REFERENCIA: Contrato Interadministrativo de Administración delegada para la intervención y mantenimiento del sistema de conducción de aguas pluviales y residuales dentro del casco urbano de Necoclí y la represa de captación del corregimiento del totumo

ASUNTO: Solicitud de adicción de recursos al CONTRATO INTERADMINISTRATIVO N° 000243 de 2025

BALANCE Nº2 Y MODIFICATORIO Nº2

INFORME DE JUSTIFICACIÓN TÉCNICA BALANCE Nº2 Y ADICION.

Imagen N°1 caño Jaime

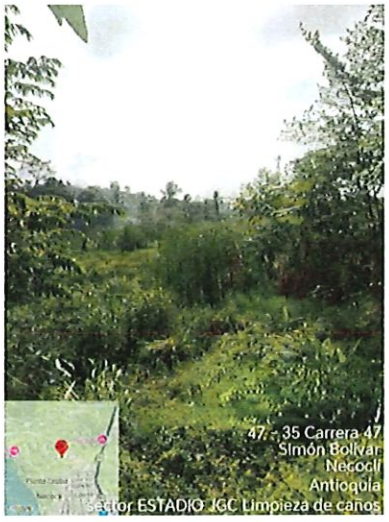
Durante el recorrido técnico realizado con el acompañamiento de las partes involucradas en el contrato se identificó el punto denominado caño Jaime sector lago parque, como sector receptor de caudales provenientes de zonas ya intervenidas.
Se evidencio que el Caño Jaime presenta una pérdida significativa de su sección hidráulica efectiva. El cauce natural se encuentra cubierto por vegetación densa, juncos y material orgánico acumulado, lo que impide identificar claramente el fondo y los taludes originales del canal. Esta condición indica una colmatación progresiva por sedimentación y baja velocidad de flujo, típica en sistemas de drenaje ubicados en planicies aluviales de baja pendiente como la de Necoclí.

En consecuencia, la intervención del Caño Jaime en este sector es necesaria para restituir la sección hidráulica, asegurar la adecuada transición entre la estructura de concreto y el cauce natural, y garantizar la continuidad del sistema de drenaje urbano.

EPSG: 9377 MAGNA SIRGAS
ORIGEN NACIONAL 2018
FEBRERO 2026
Plano 2 –CAÑO SECTOR LAGO PARQUE

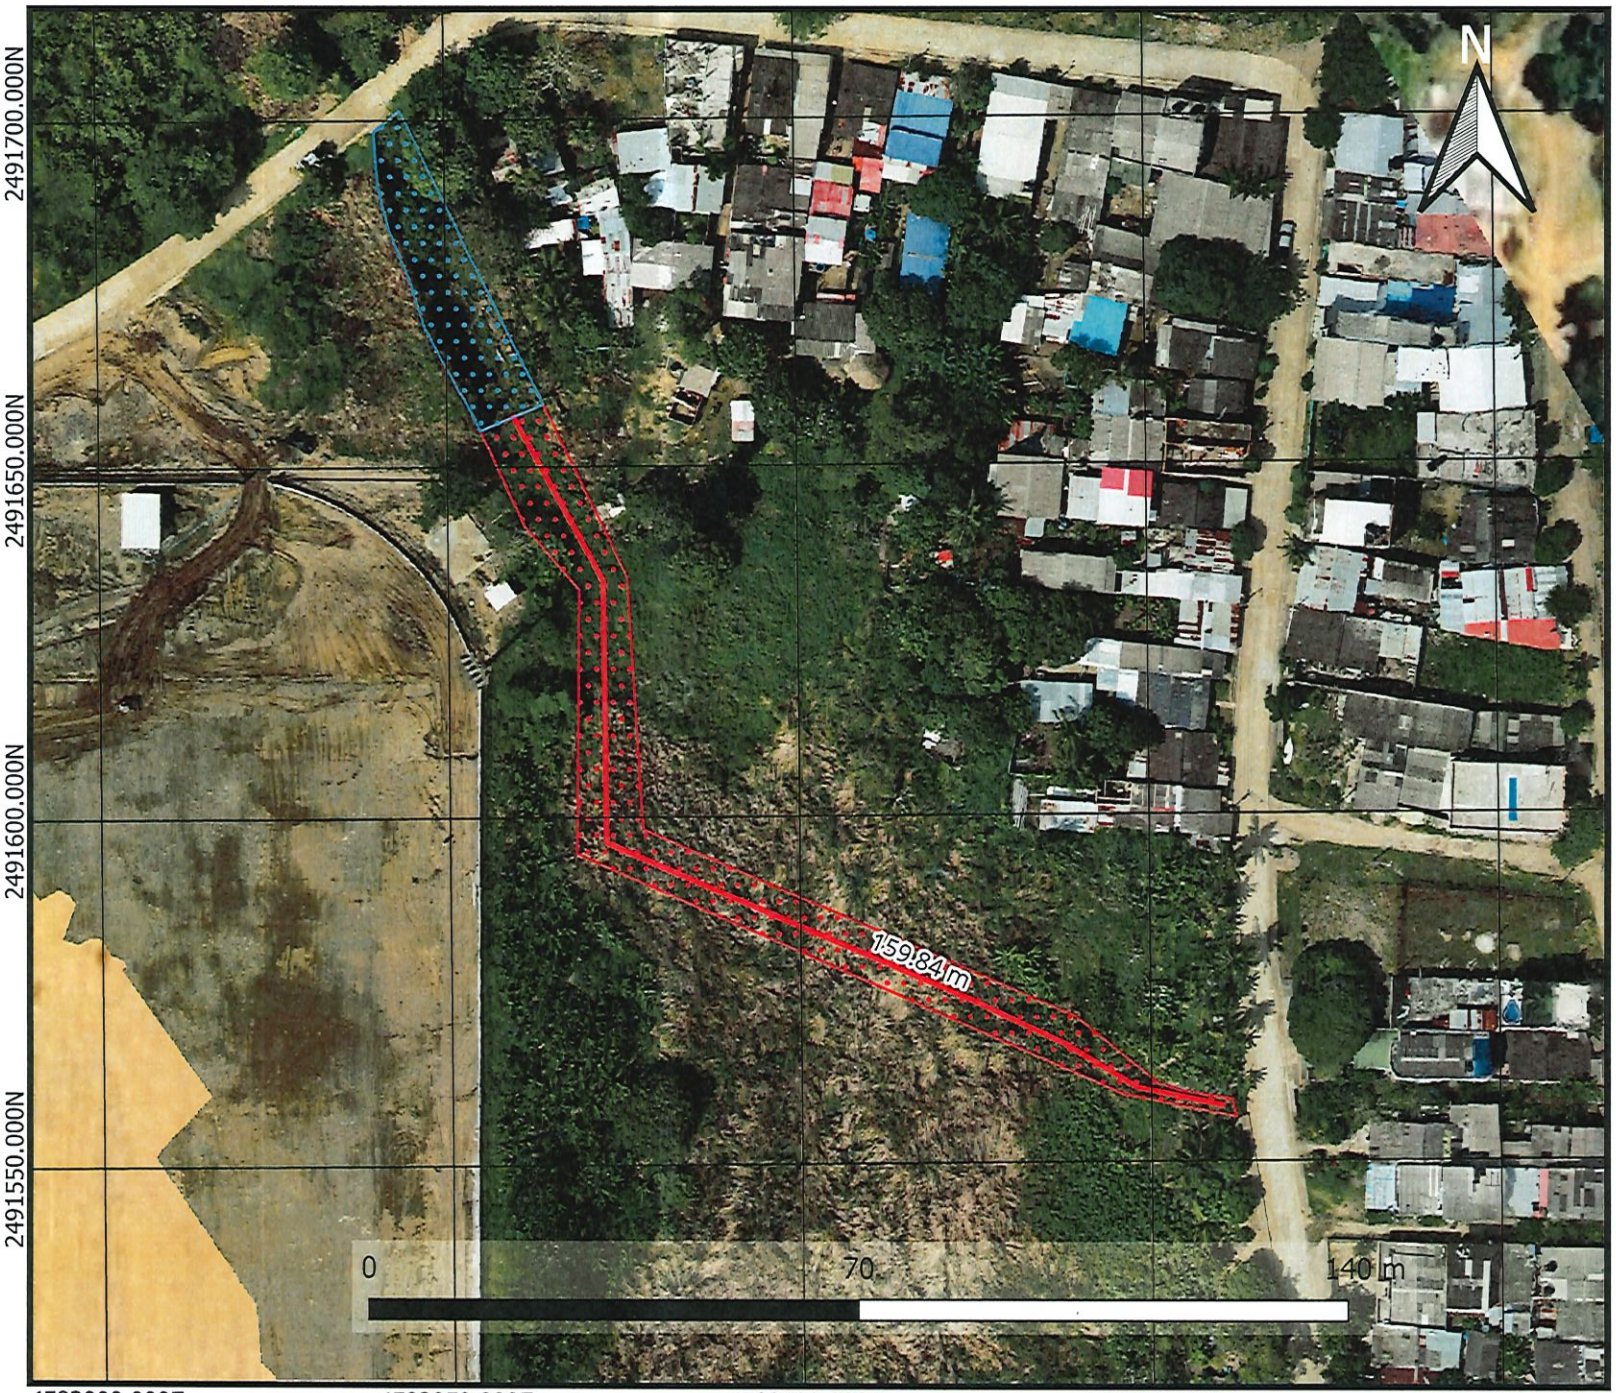
- Medición real en campo de tramos colmatados.
- Inclusión del tramo caño Jaime sector lago parque.
- Ajuste del área de intervención en la represa del Totumo a 32.087 m²
- Estas variaciones no modifican el objeto contractual, sino que permiten cumplirlo de manera efectiva conforme a su finalidad pública: garantizar la capacidad hidráulica del sistema y mitigar el riesgo de inundación urbana.

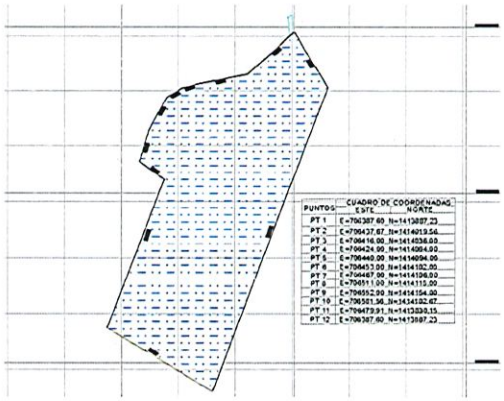
El contrato contempló inicialmente una intervención de 12.500 m², estimada con base en la información disponible al momento de estructuración del proyecto. No obstante, el levantamiento topográfico realizado tomando como referencia el eje comprendido entre el punto de captación y el vertedero, permitió determinar que el área efectivamente afectada por procesos de sedimentación asciende a 32.087 m². Esta medición respondió a una verificación técnica detallada en campo.

La ampliación del área a 32.087 m² tiene como finalidad restituir la capacidad hidráulica efectiva del vaso de almacenamiento, recuperar el volumen útil afectado por sedimentación reciente y garantizar la adecuada regulación de caudales. Este ajuste no implica una modificación del objeto contractual, sino la adecuación técnica necesaria para cumplir de manera efectiva la finalidad del contrato, asegurando la estabilidad del sistema y reduciendo el riesgo de afectaciones ante nuevos eventos de lluvia.
